Dodatek č. 13

Tímto Dodatkem se mění rozsah prací na díle s názvem „**REKONSTRUKCE OBJEKTU Č. P. 200 K. Ú. STRAŠNICE NA ZÁKLADNÍ ŠKOLU PRAHA 10 - STRAŠNICE**“, a to následovně:

Projekt: Rekonstrukce objektu č. p. 200 k.ú. Strašnice na základní školu Praha 10 – Strašnice
Objednatel: Městská část Praha 10
Zhotovitel: „ZŠ Strašnice – OHLA ŽS & SYNER“
Název dokumentu: Změnový list č. 22

Změna vyvolaná / požadovaná: Zhotovitelem / Objednatelem	Číslo změnového listu: 22
Profese / konstrukce: Hrubé podlahy / výkopy	Datum vydání: 11.12.2024
Stavební objekt: 02.1.1 - Podlahy - bourání + nový stav VON - VRN+ON	Název změny: Založení hrubé podlahy gastro 1PP

LEZ A-A

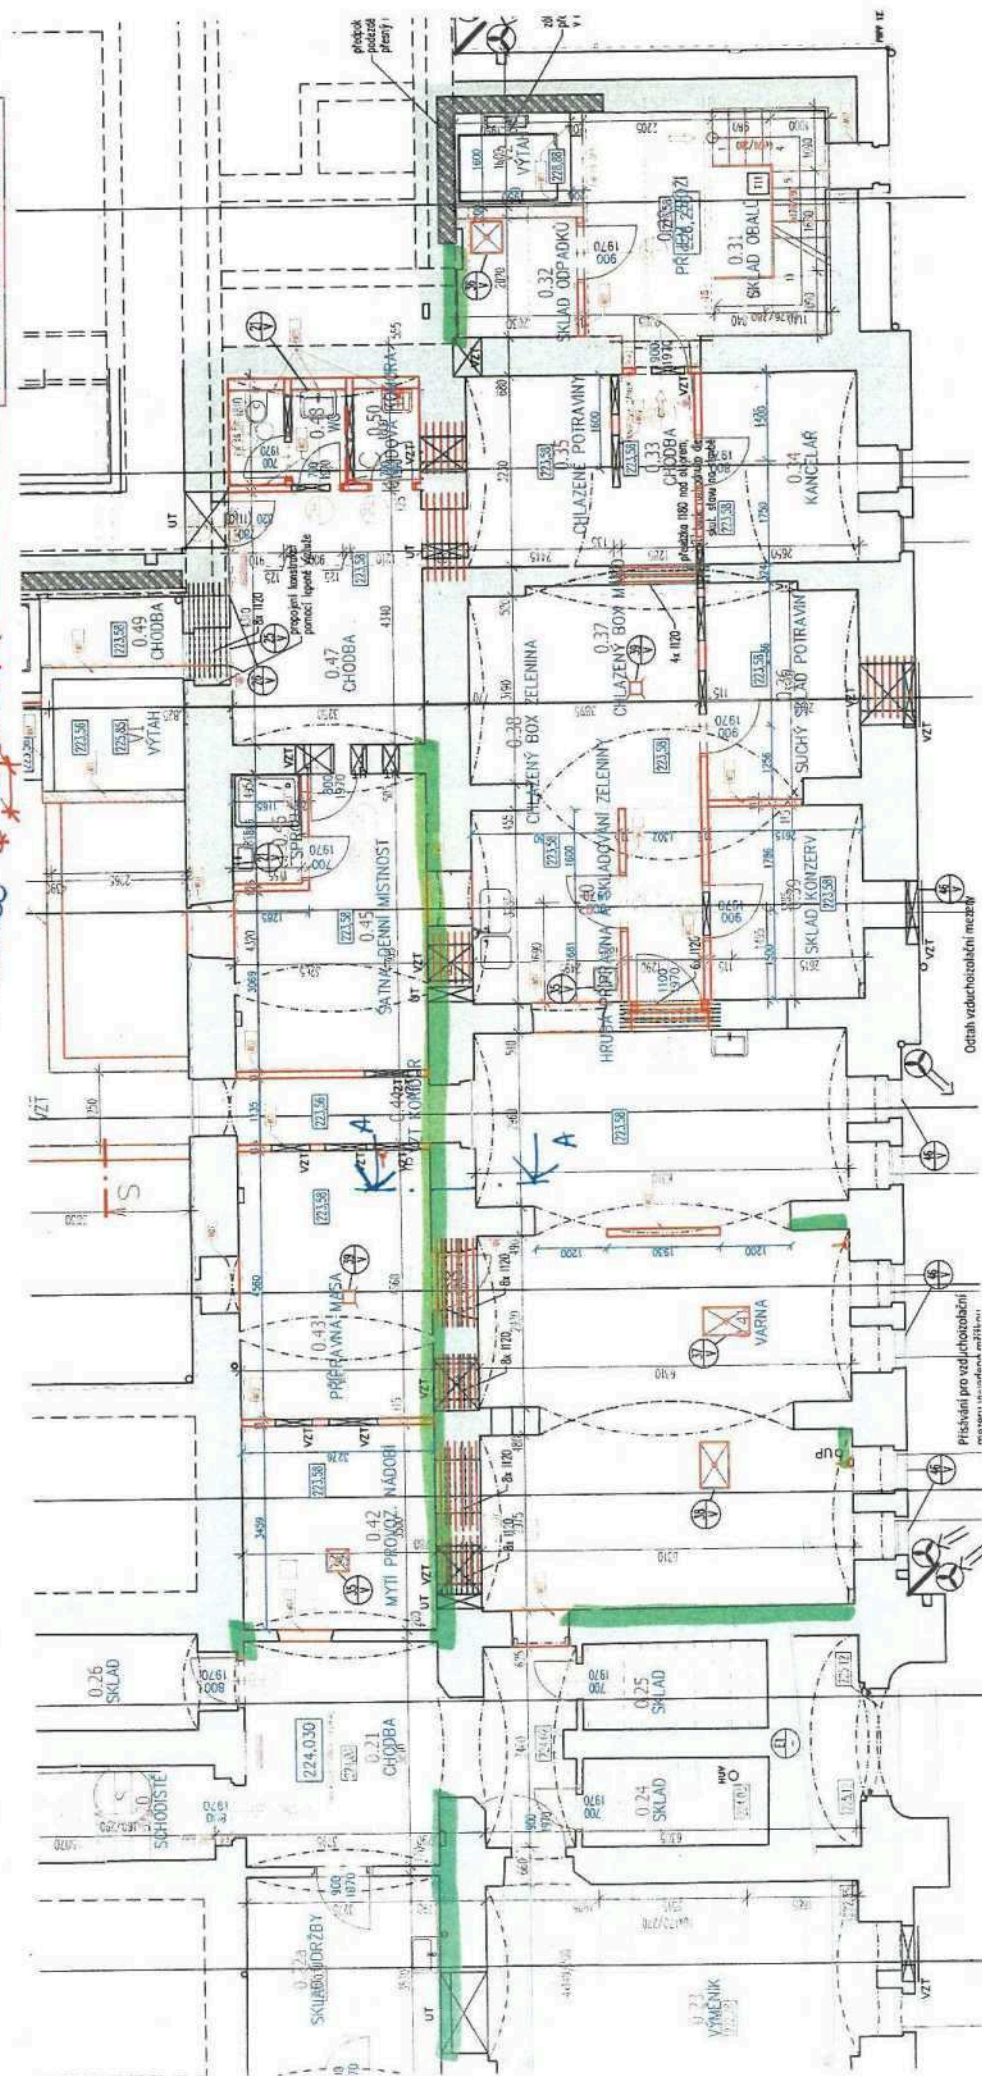
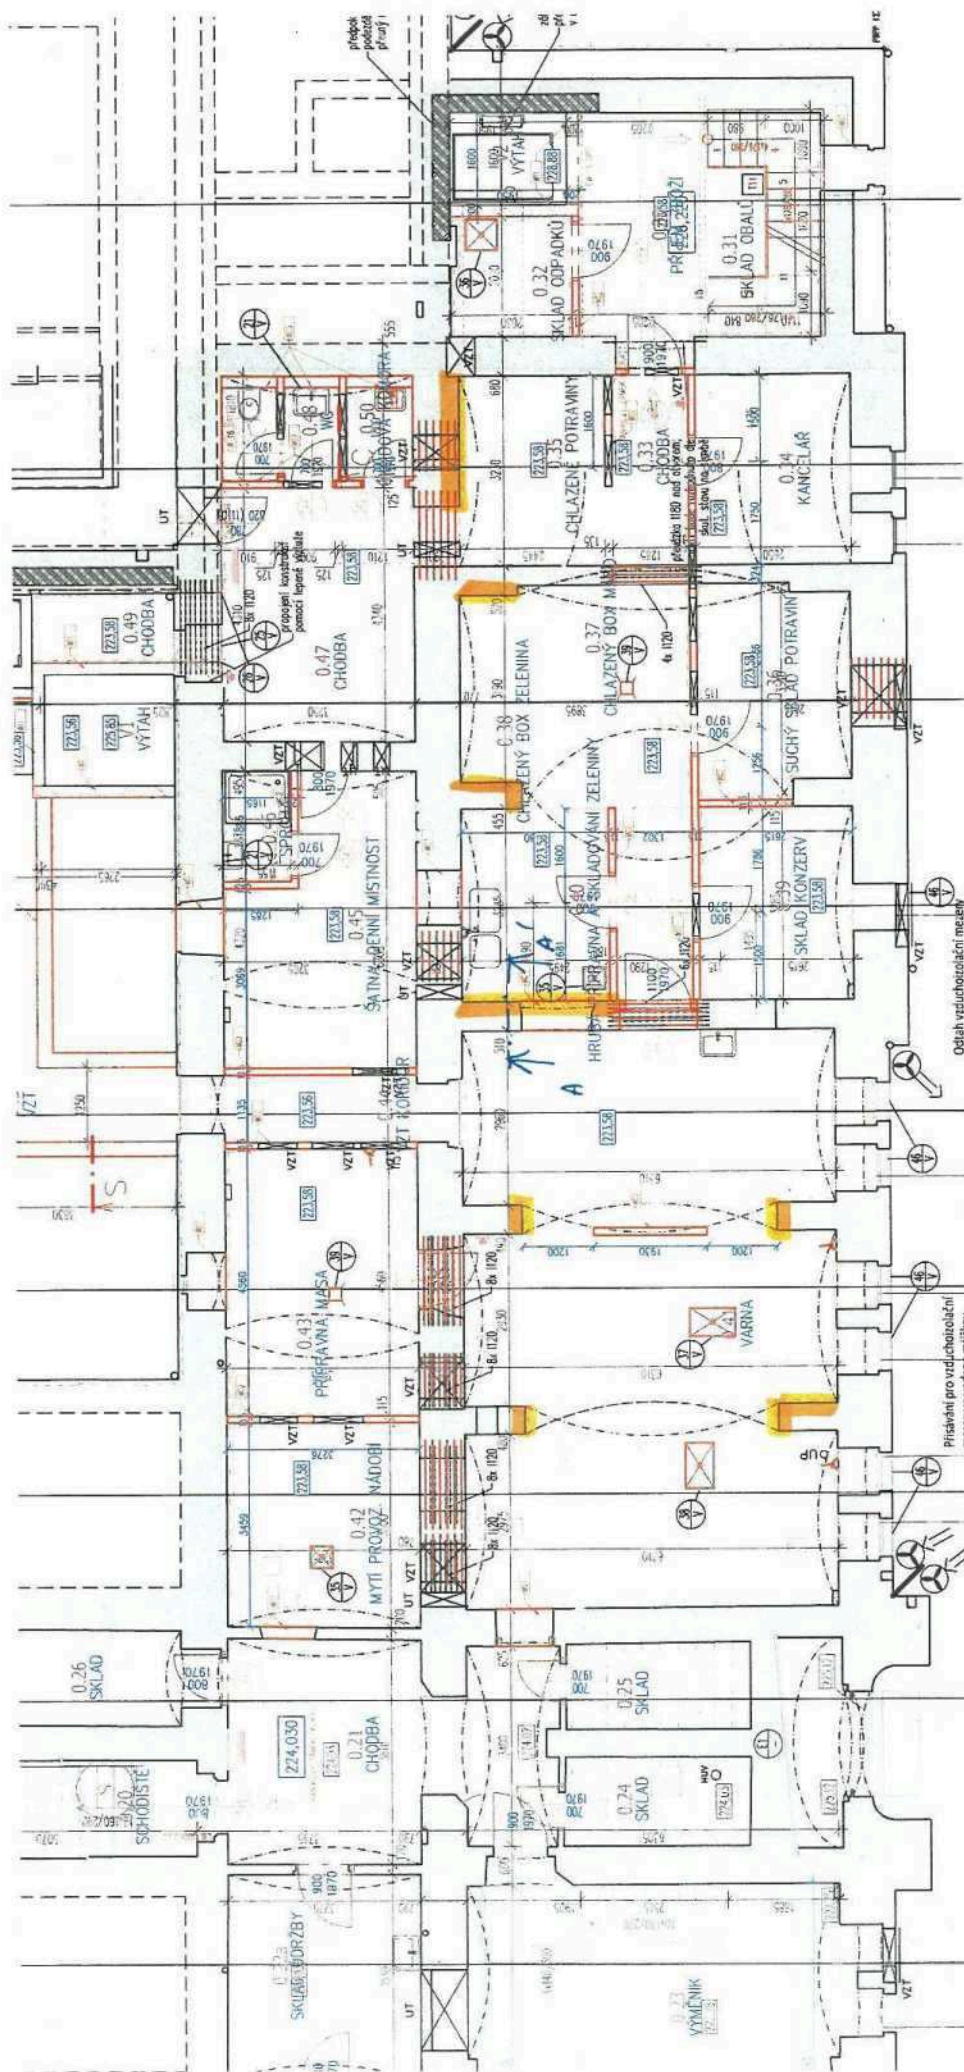
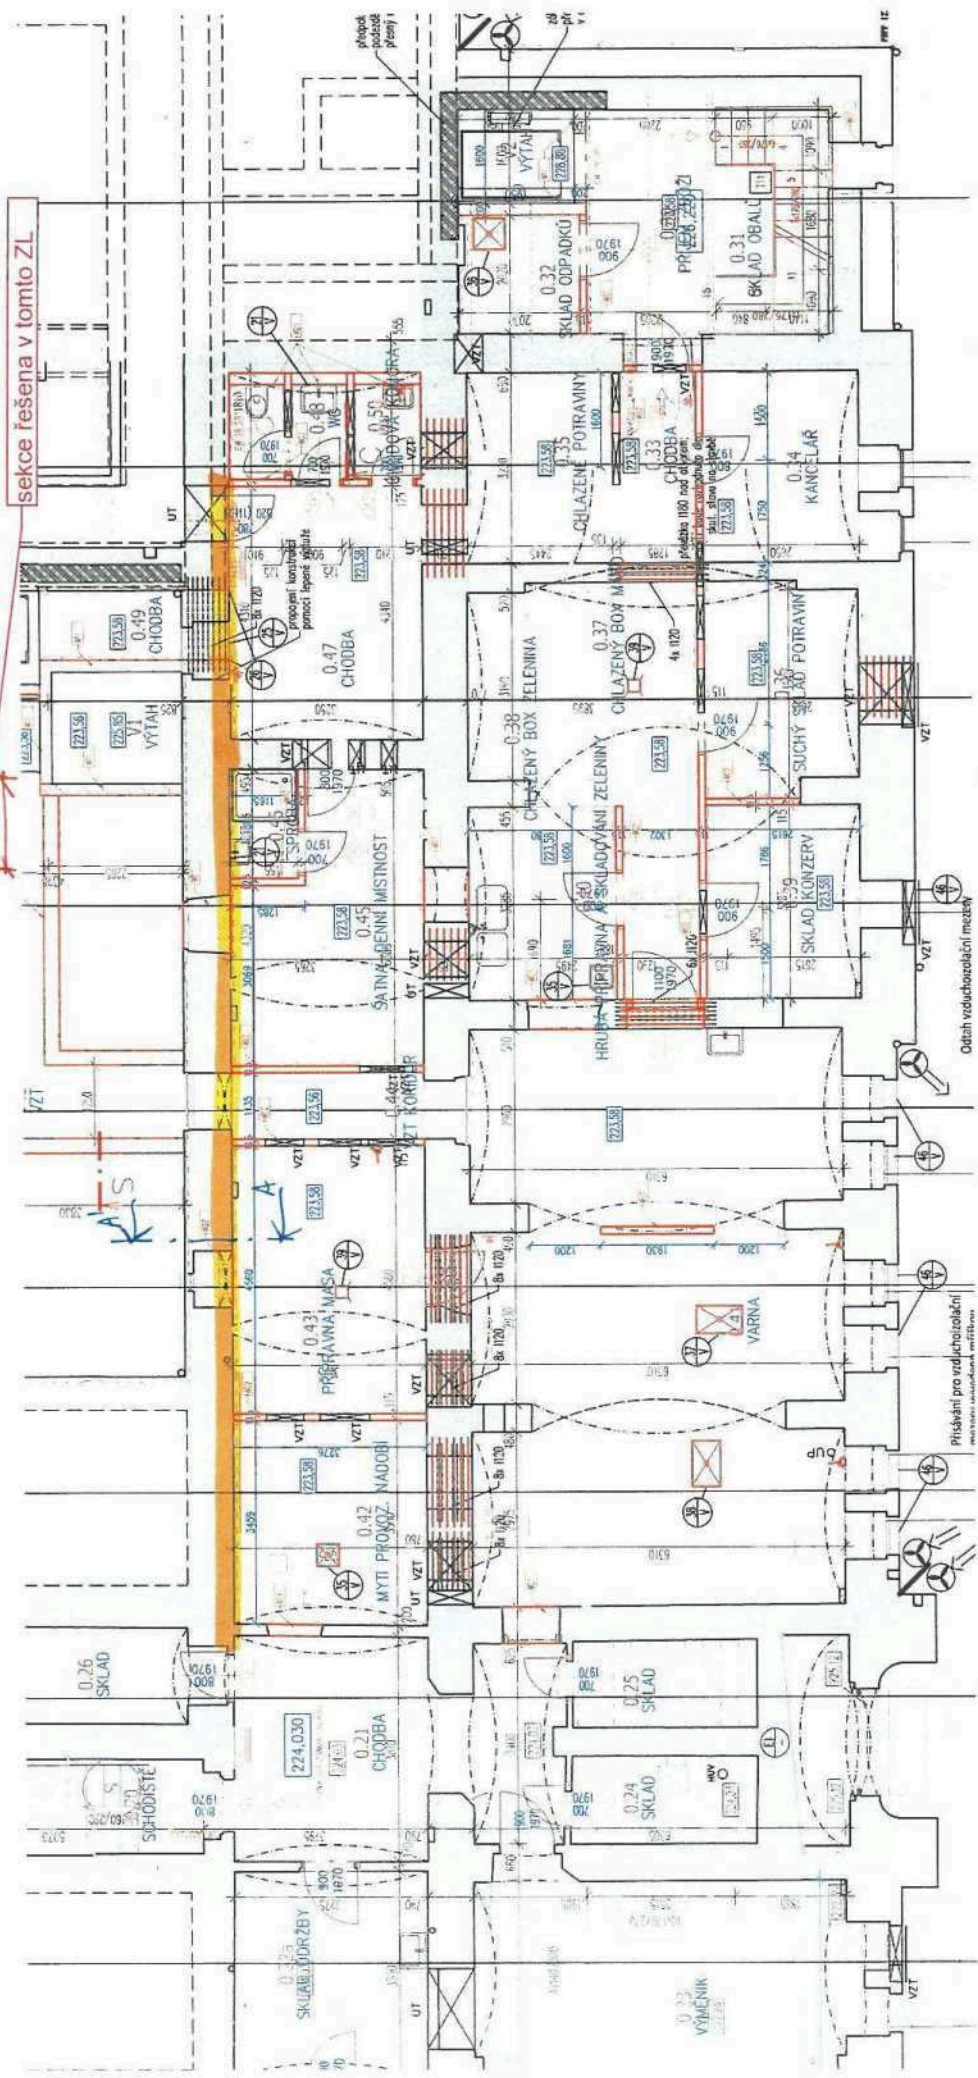
1. Výkresy s okótováním nově bouraných otvorů v 1.PP a 1.NP, kde jsou vyznačeny i otvory pro VZT zašlu zítra dopoledne, protože jsem řešil kolize profesí.
Ocelové nosníky I120 budou vždy uloženy min. 200mm, nosníky většího průřezu budou uloženy min.250mm (v uložení podbetonovat). Mezeru mezi zdívkou a horní hranou nosníku vyplnit injektážní maltou, aby byl nosník aktivován. Každý otvor bude prováděn samostatně! Není možné, aby byly prováděny dva otvory zároveň. Nosníky jsou vždy na celou tloušťku stěny, nejprve bude nutné vybourat drážku pro polovinu nosníků, které budou osazeny z jedné strany stěny (podbetonovány a aktivovány) a poté bude možné provádět druhou stranu stěny a osadit zbytek nosníků (podobně jako nosníky v jídelně).

2. Řešení vystupujících rozšířených základů nad novou úroveň podlahy v 1.PP. Přikládám půdorys od Vás, kde jsou vyznačeny rozšiřující se základy a také místa, kde základ ustupuje a není na celou tloušťku stěny.

- V rámci ustupujícího základu oproti zděné stěně, zasílám nákres v jakém rozsahu bude doplněn. K základu bude přisazeno bednění tak, aby nevznikl žádný sokl. Drážkami ve zděné stěně bude možné mezery vyplnit betonem s jemnější frakcí kameniva tak, aby vyplnila vždy celou dutinu.

- U středové stěny jsou vyznačena také místa, kde je základová spára nad hranou výkopu pro podlahové konstrukce, v rámci dobetonování hrany základového pasu bude částečně základ podbetonován dle skicy na výkrese. Zeminu odtěžit pod základem tl. cca 200mm a hloubky 200mm pro zalití betonem, lze provádět na délce maximálně 1,5m. Pokud by byl úsek delší, tak by se musel rozdělit na 2 záběry (výkopy i betonáž), není možné odkopat delší úsek. V případě středové stěny by tento problém neměl nastat.

3. Rozšířený základ, který ustupuje směrem do interiéru bude v co největší míře zachován, protože podezdívání a podbetonování by bylo technicky komplikované a časově náročné. V půdoryse jsem vyznačil místa, která bude třeba z důvodu umístění gastrotechnologie ubourat. Chápu, že není jednoduché kámen ubourat, ale v tomto rozsahu je to nutné. Po vybourání kamenného základu dojde k osazení bednění a stejný postup betonáže jako výše v bodě 2. Důležité je, aby se každá část demolice a dobetonování prováděla samostatně. Takže dojde k vybourání části základu, který bude ihned zabetonován a po jeho betonáži bude další den možné bourat další část základu! Nikdy se v tomto případě nepodaří vybourat pravidelnou část základu, pokud vypadne větší kámen nedá se nic dělat a bude následně dobetonováno. Jde hlavně o to, aby se nestalo, že se na celou tloušťku zdi vybourá 4m základu, demolovat bude možné opět maximálně v délce 1,5m.

Kamenné základy, které budou vystupovat nad úroveň podlahy v 1.PP jsou v místnostech 0.41, 0.40, 0.39, 0.42, 0.43, 0.44, 0.45, 0.46, 0.47, 0.48, 0.50, 0.35, 0.34. Po provedení podkladní desky bude kámen zarovnán betonem a následně maltou tak, aby byl vytvořen rovný sokl ve svislé i vodorovné rovině na který bude následně aplikována hydroizolace s napojením na sanační systém zdiva a keramická dlažba/sokl.

4. Severní obvodová stěna suterénu má základovou spáru nad úrovní výkopu, tudíž musí být podbetonována. Podchytávka základu bude provedena společně s betonáží podkladní desky. Kari síť v desce bude ukončena u základové konstrukce, pod základ bude vložena další nastříhaná kari síť. Překrytí sítí budou 2 oka. Podchytávka bude provedena v maximální délce 1,5m, z desky bude připraven přesah minimálně 2 oka pro betonáž dalšího úseku desky.
V místnostech, kde je základová spára nad úrovní výkopu je třeba betonovat základovou spáru co nejdříve.
